Yttrande från Brösarps Norra samfällighetsförening på bygglovsremiss (BL-2023-000217 i Tomelilla kommun.

Figur 1. Vägföreningens vägar i kartan

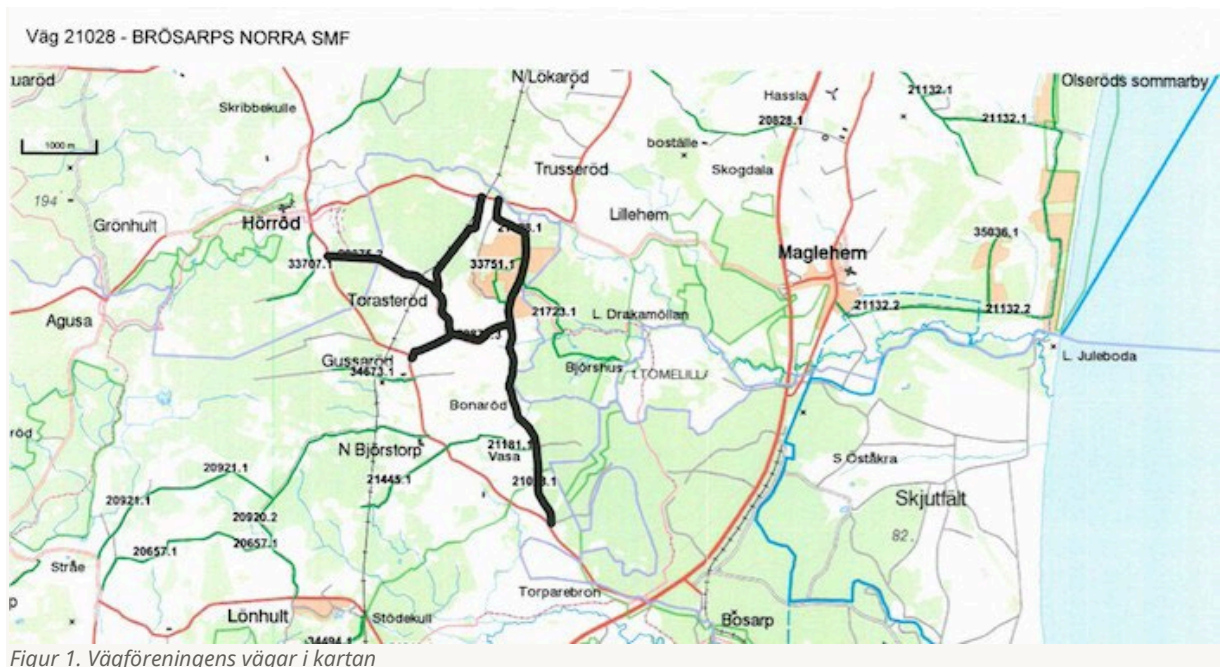
Brösarps Norra samfällighetsföreningen, organisationsnummer 716406-0480, förvaltar de enskilda vägarna mellan den allmänna vägen mellan Brösarp och Hörröd och den allmänna vägen mellan Lillehem och Brösarp, se figur 1. År 2021 genomförde samfällighetsföreningen en ny beläggning på Myrestadsvägen (nord-sydlig riktning). Däremot har samfällighetsföreningen inte lagt ny beläggning på väg mellan Gussaröd och Myrestadsvägen (väst-östlig riktning).
